# Verslag huishoudelijke elektrische installatie op laagspanning en zeer lage spanning

| Referentie: **006-20261006-01** | Datum controle: **06/10/2026** |

| Adres installatie: | **Grote Markt 23 bus 2, 2300 - Turnhout** | Nummer teller(s): | **Onbekend** |

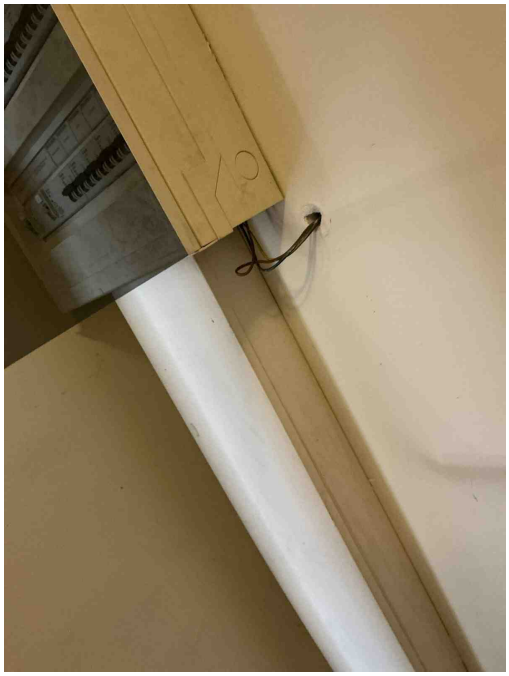
**C21** - Het gebruik van geleiders van het type VOB, zonder bijkomende afscherming is niet toegestaan (Boek 1: 5.2.9.6).
*Opmerking: O.a. onder bord1*

**B17** - De voedingsspanning is niet op elk bord vermeld (Boek 1: 3.1.3.3).
*Opmerking: O.a. bord1*

**A16** - Er is geen continuïteit van de beschermingsgeleider van de contactdoos (Boek 1: 5.4.3.4).
*Opmerking: O.a. keuken*

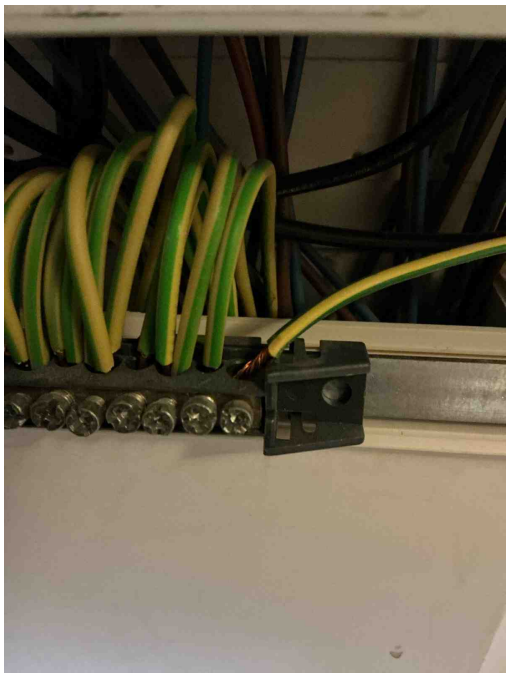
**B16** - De interne soepele geleiders zijn niet aan beide uiteinden voorzien van samenknijpende hulzen of evenwaardig (Boek 1: 5.3.5.5).
*Opmerking: O.a. in bord1*

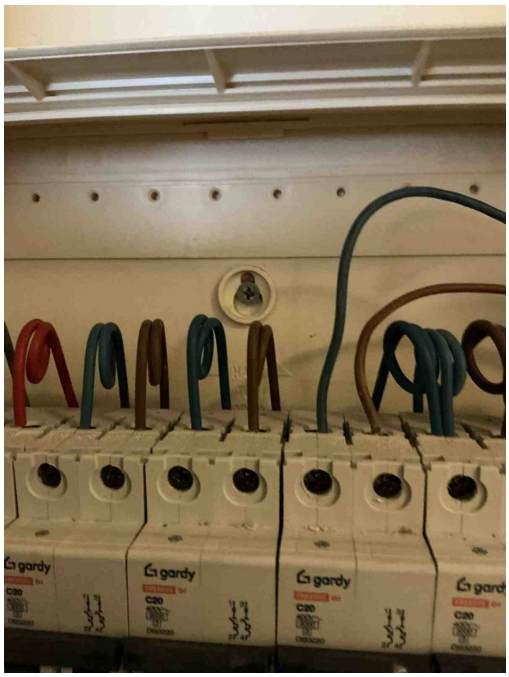
**T21a** - Het elektrisch materieel is niet geplaatst volgens de voorschriften van de fabrikant/ regels van goed vakmanschap. (Boek 1: 1.4.1.3) Oa ophangvijzen elektrisch verdeelbord niet afgedekt. Zie klasse II toestel.
*Opmerking: O.a. bord1*

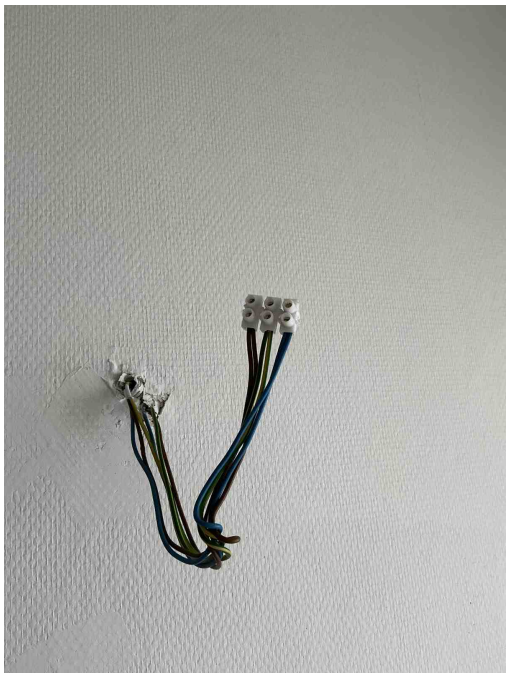
**T21d** - Het elektrisch materieel is niet geplaatst volgens de voorschriften van de fabrikant/ regels van goed vakmanschap. (Boek 1: 1.4.1.3) Oa materiaal niet geschikt voor de toepassing. Zie plaatsingsfiche fabrikant.
*Opmerking: O.a. aansluiting lusterklem*

**T21d** - Het elektrisch materieel is niet geplaatst volgens de voorschriften van de fabrikant/ regels van goed vakmanschap. (Boek 1: 1.4.1.3) Oa materiaal niet geschikt voor de toepassing. Zie plaatsingsfiche fabrikant.
*Opmerking: O.a. aansluiting lusterklem*

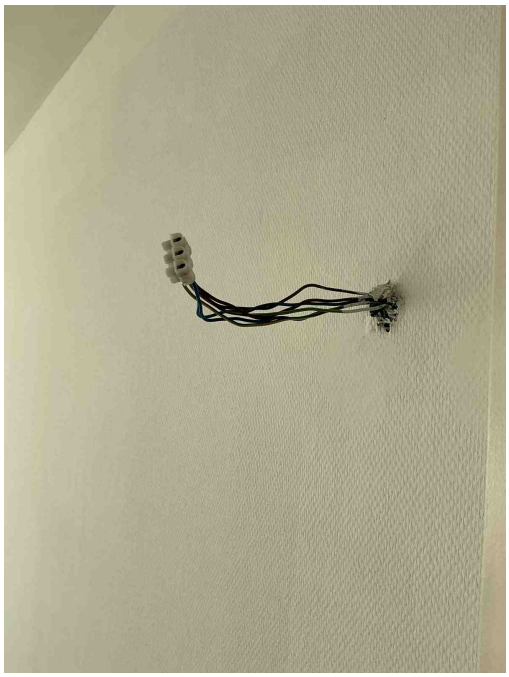
**T21d** - Het elektrisch materieel is niet geplaatst volgens de voorschriften van de fabrikant/ regels van goed vakmanschap. (Boek 1: 1.4.1.3) Oa materiaal niet geschikt voor de toepassing. Zie plaatsingsfiche fabrikant.
*Opmerking: O.a. aansluiting lusterklem*

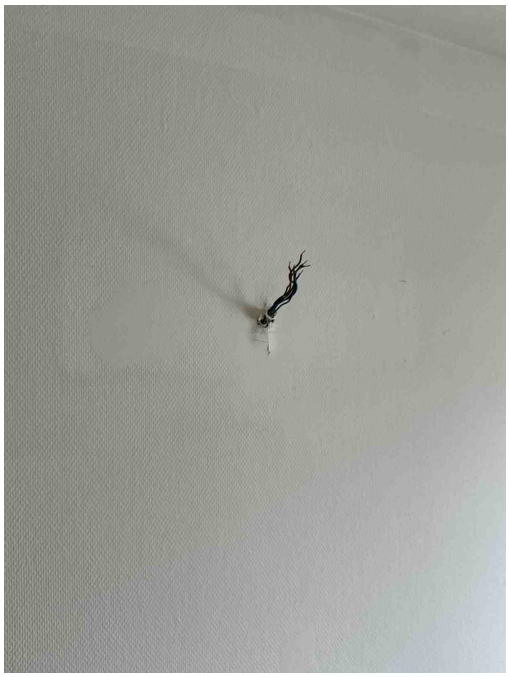
**T02** - Gevaar voor rechtstreekse aanraking: genaakbare delen onder spanning (Boek 1: 4.2.2).
*Opmerking: O.a. slaapkamer2*

**T02** - Gevaar voor rechtstreekse aanraking: genaakbare delen onder spanning (Boek 1: 4.2.2).
*Opmerking: O.a. slaapkamer2*

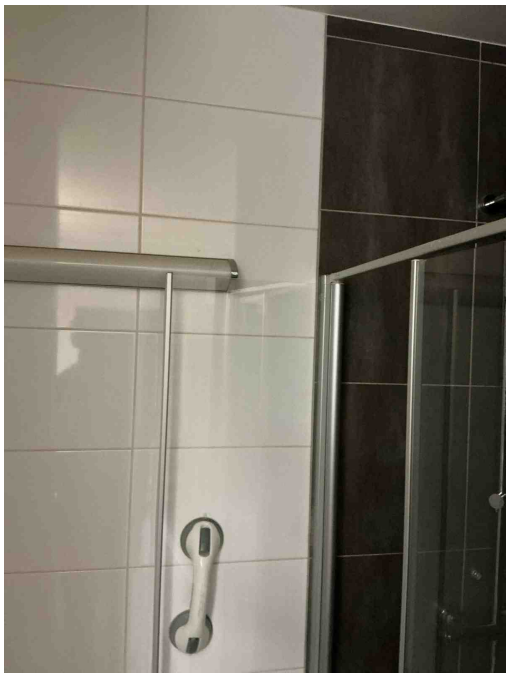
**T16** - Het verlichtingstoestel in volume 1 van de badkamer wordt niet gevoed op (een correcte) zeer lage veiligheidsspanning (Boek 1: 7.1).

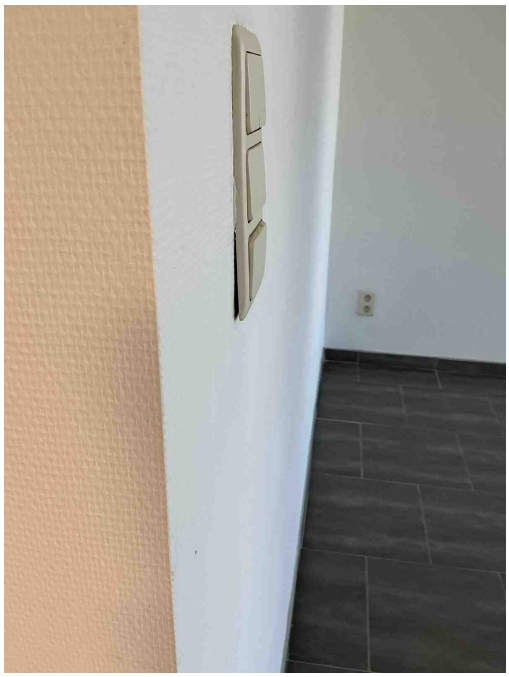
**T10** - Bepaalde contactdozen en/of schakelaars zijn niet degelijk bevestigd (Boek 1: 1.4.1.3).
*Opmerking: O.a. woonkamer*

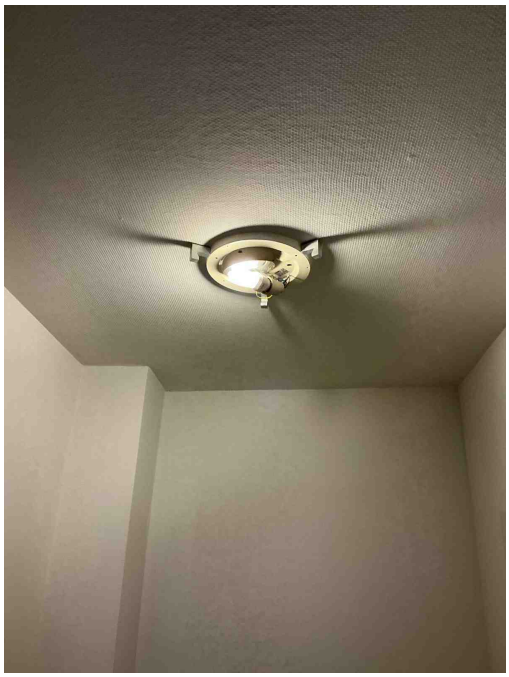
**T23** - Het elektrisch materiaal is beschadigd. (Boek 1: 1.4.1.3).
*Opmerking: O.a. inkomhal*
